**DIRECTION DEPARTEMENTALE
DES TERRITOIRES DES HAUTES-PYRENEES
SERVICE URBANISME FONCIER LOGEMENT
CENTRE ADS
3 RUE LORDAT
65013 TARBES CEDEX**

N/Réf : CD-DOM-20206410
Contact: Christophe DOUCET 05.62.51.72.07/c.doucet@cacg.fr
Objet : **PC0652312000002**
JMB SOLAR A IZAUX

Le projet de parc photovoltaïque est parfaitement compatible avec la contiguïté du canal de la Neste, la CACG exploitant cet ouvrage émet par conséquent un **avis favorable** au projet présenté, cependant certains aménagements contribuant à la sécurité du canal et réalisés pour partie sur la parcelle objet de la demande nous conduisent à **assortir notre avis favorable de prescriptions**.

P.J. : UN PLAN

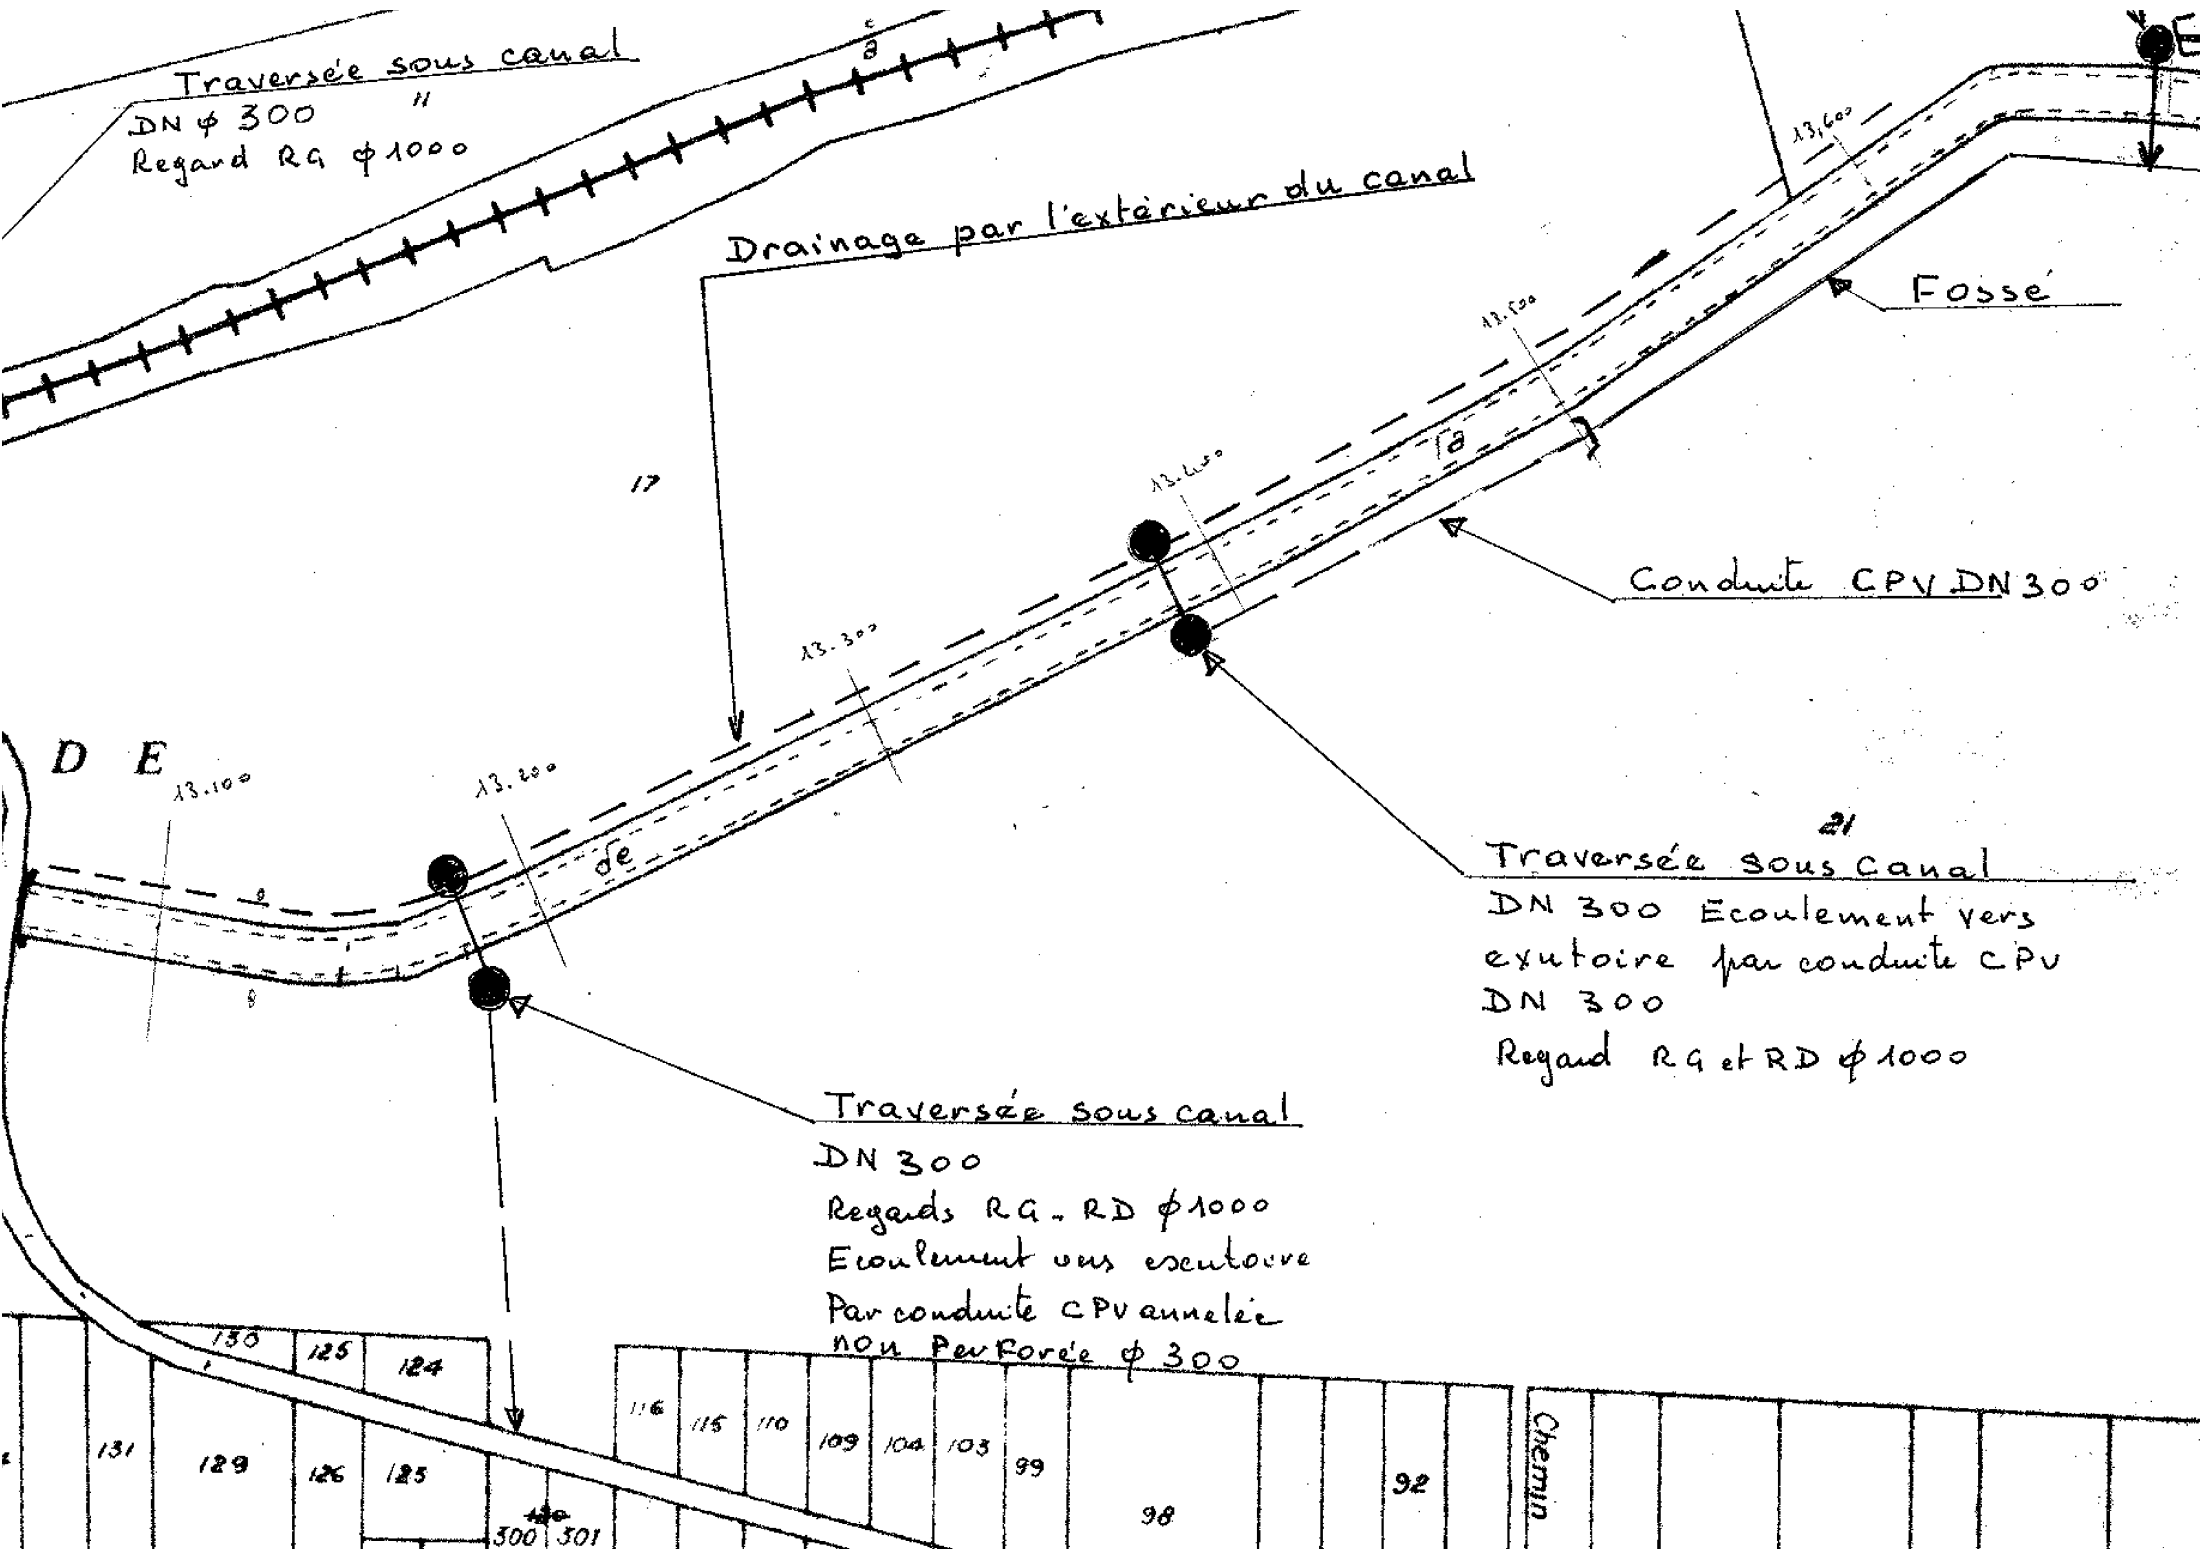
- ✓ L'implantation des panneaux devra tenir compte de la conduite Ø300 traversant la parcelle A368 vers le fossé de la RD76, aucun ancrage ne devra être implanté sur la conduite, un espacement tel que prévu au projet entre deux rangées de panneaux sera à privilégier le long du tracé de la conduite.

- ✓ Un poste de transformation (le plus au sud sur le plan PC2b) étant prévu dans ce secteur, son implantation devra également tenir compte de la position de cette conduite

- ✓ L'implantation de la clôture du site le long du canal de la Neste devra respecter l'emprise du domaine concédé et être réalisée de manière à laisser accessible depuis le canal les deux regards Ø1000 situés aux PK 13,18 et 13,38 ainsi que le collecteur Ø300 vers le fossé nord, la CACG devra valider sur place au préalable avec le demandeur la position de l'implantation de cette clôture.

- ✓ L'accès à la piste d'exploitation du canal en rive droite devra rester libre en tout temps pour permettre à nos agents d'assurer leurs missions d'exploitation, la sécurité de l'ouvrage, et la continuité du service.
